**Avis délibéré de la Mission Régionale d'Autorité environnementale
de Nouvelle-Aquitaine relatif à la mise en compatibilité
par déclaration de projet du plan local d'urbanisme (PLU)
de Montussan (33) et du SCoT de l'aire métropolitaine bordelaise**

n°MRAe 2022ANA98

dossier PP-2022-13006

Porteur du Plan : conseil départemental de la Gironde

Zone humide localisée en 2018 à gauche (source : notice de présentation du dossier de 2021, p. 50) ; zone humide localisée en 2021 à droite (source : notice de présentation du dossier de 2022, p. 49)

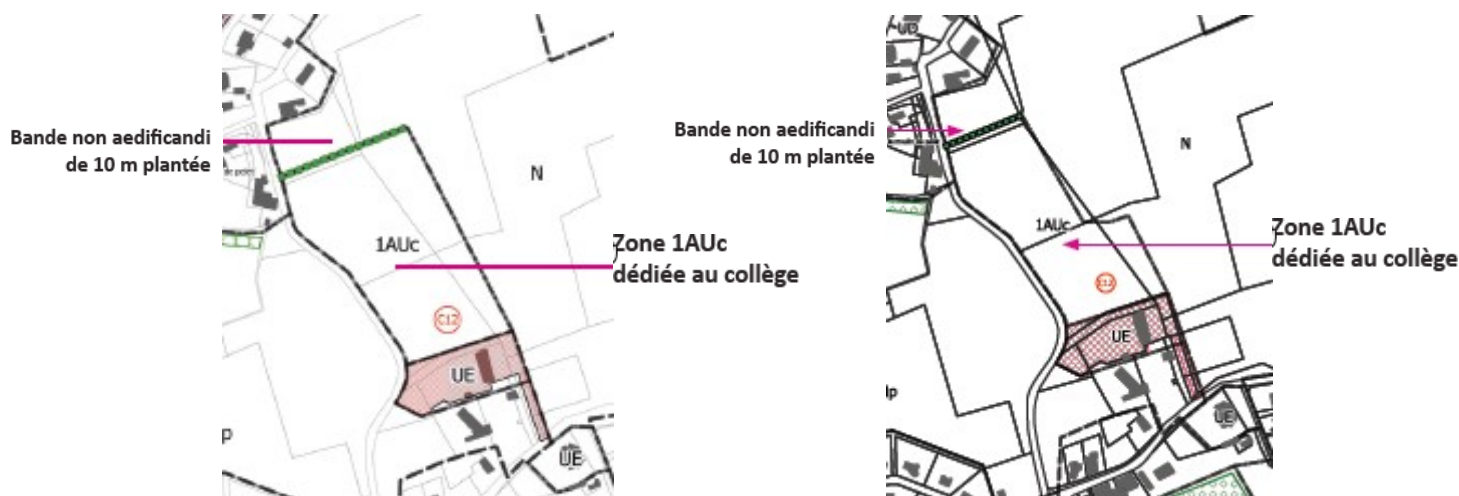
Les sondages pédologiques ont permis d'identifier une zone humide de 1,6 hectare sur le site de projet, en continuité avec une zone humide déjà identifiée en 2021 sur une parcelle contiguë à l'est. La présence de cette zone humide justifie l'attribution d'un enjeu moyen à fort à la prairie humide correspondante dans le dossier.

Pour faciliter l'appréciation des rapports de surface entre la zone humide repérée (1,6 ha) et la réduction de l'emprise du projet (0,8 ha), la MRAe invite le porteur du projet à ajouter une carte faisant apparaître les limites de la zone humide et le périmètre du secteur 1AUc.
